# 福清东百利桥特色历史文化街 A 区建筑设计方案 (变更)

福清市自然资源和规划局意见：

首层平面图

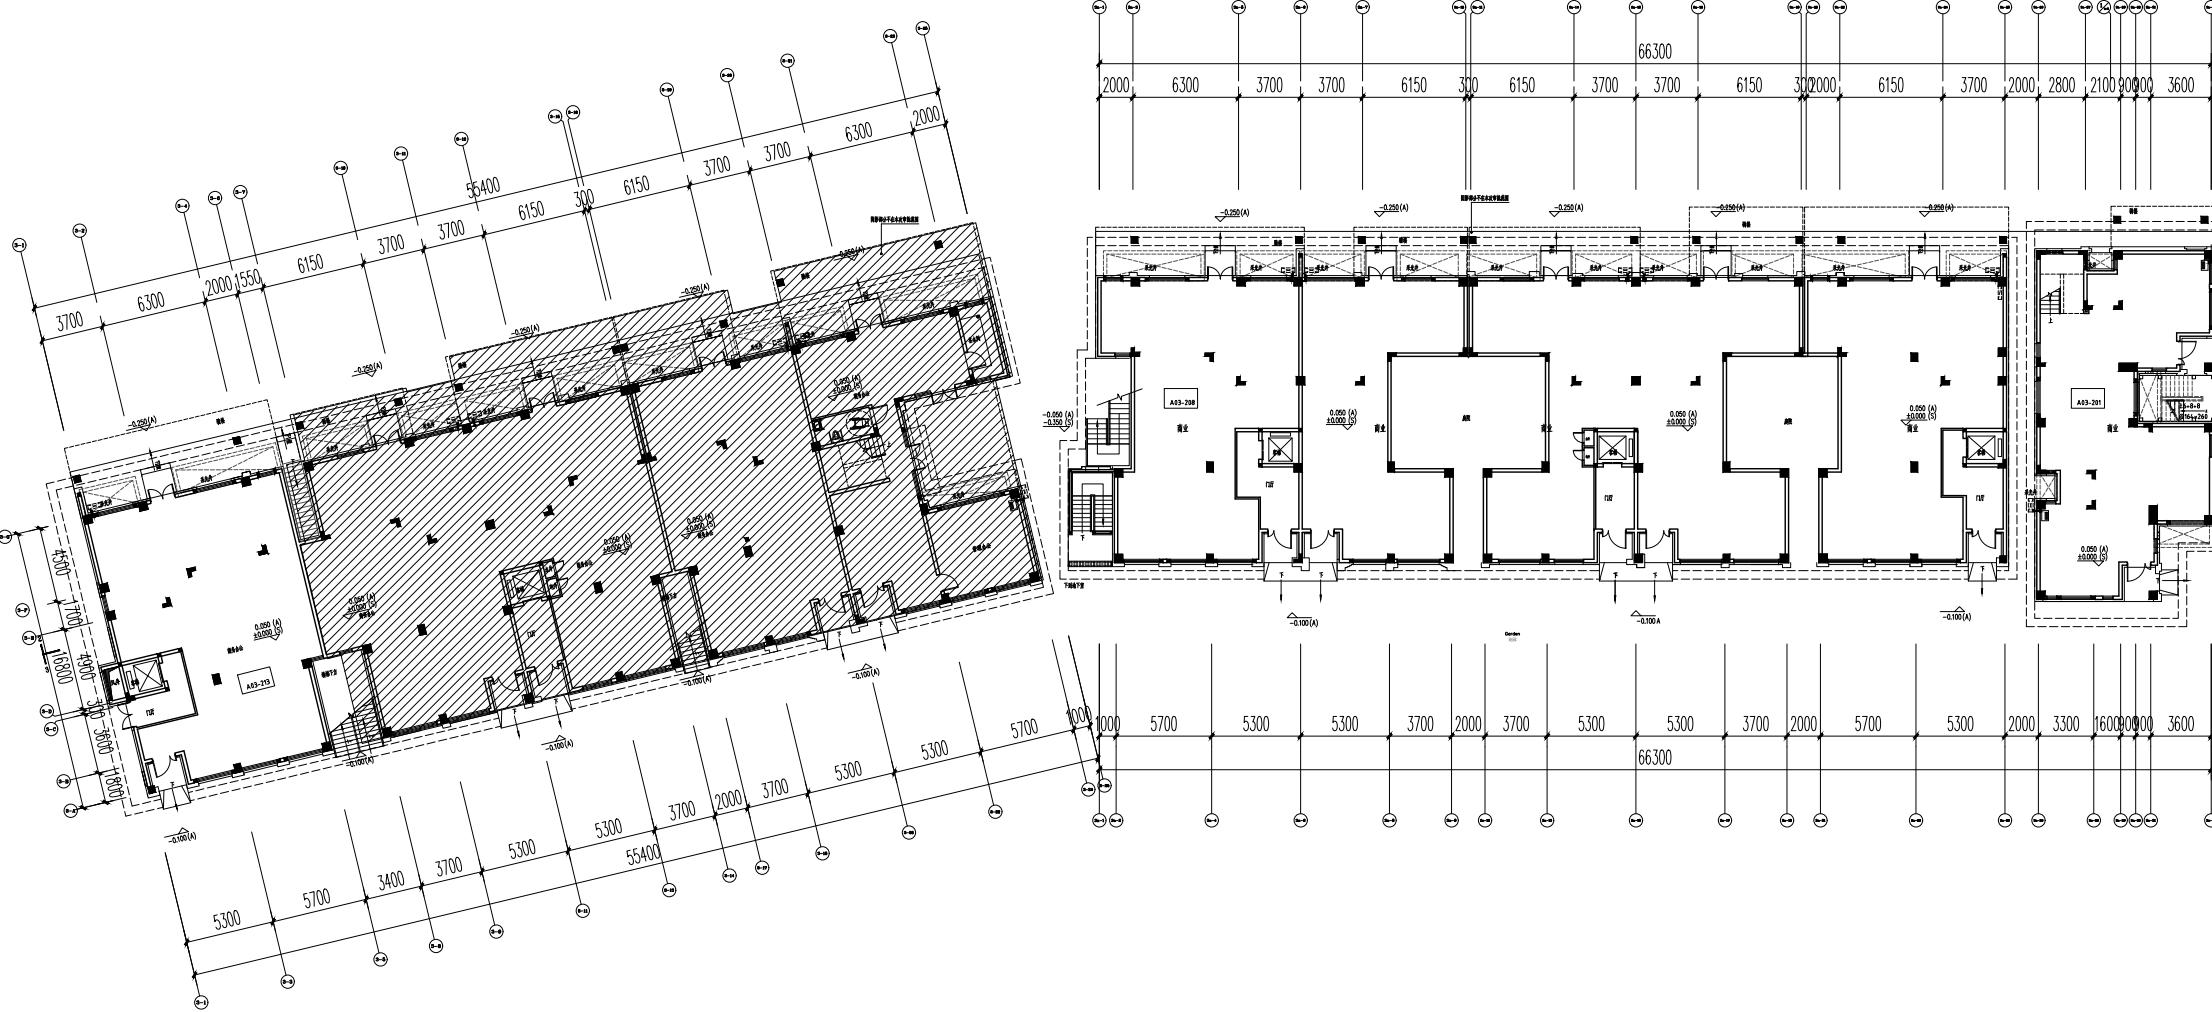
3. 建筑平面上需标注：阴影部分不在本次审批范围。

答复：已经按照意见修改。

审定  
AUTHORIZED  
祁春花  
工程负责人  
PROJECT CAPTAIN  
解晴  
专业负责人  
CIEF  
张邓清  
审核  
AUDITING  
许伟深  
校对  
CHECK  
林剑龙  
设计  
DESIGN  
张扬  
制图  
DRAWN  
张扬  
图名  
DRAWING TITLE  
一层平面图  
二层平面图

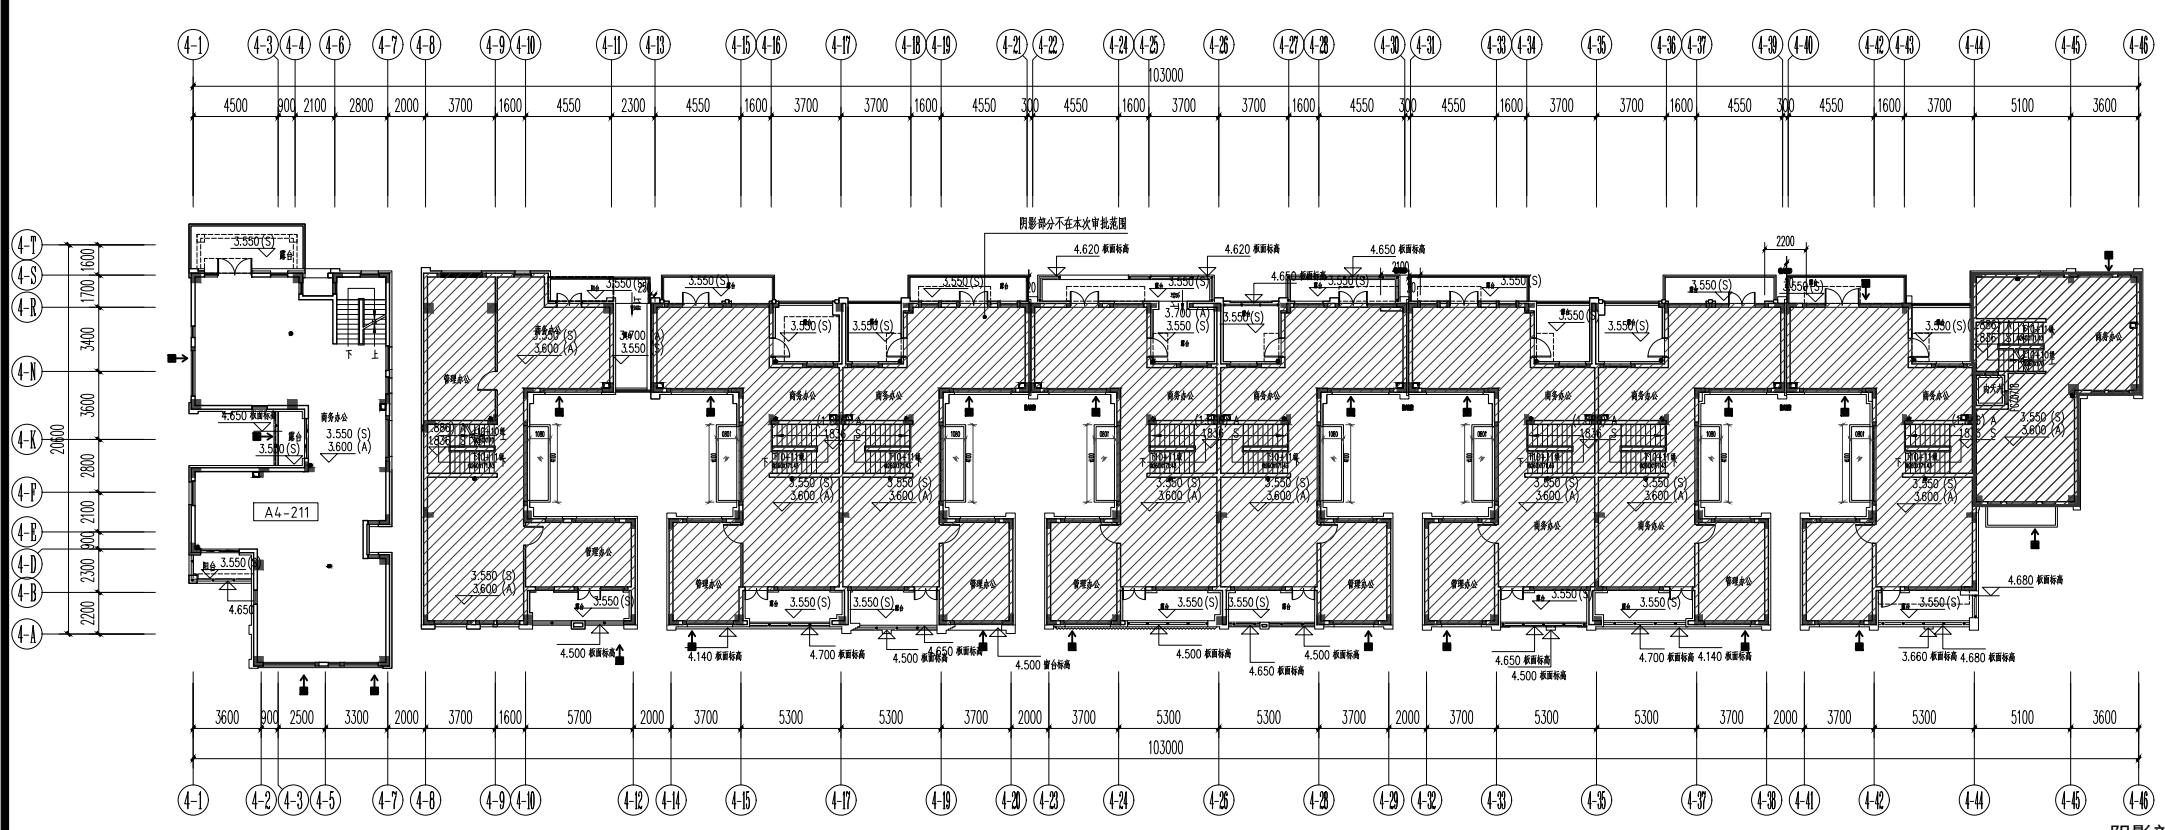
2. 建筑平面上 A4 号楼没有标注单元号（A04-211? ），其他楼栋复核一下，表达方式几栋楼一致。

答复：已经按照意见修改。
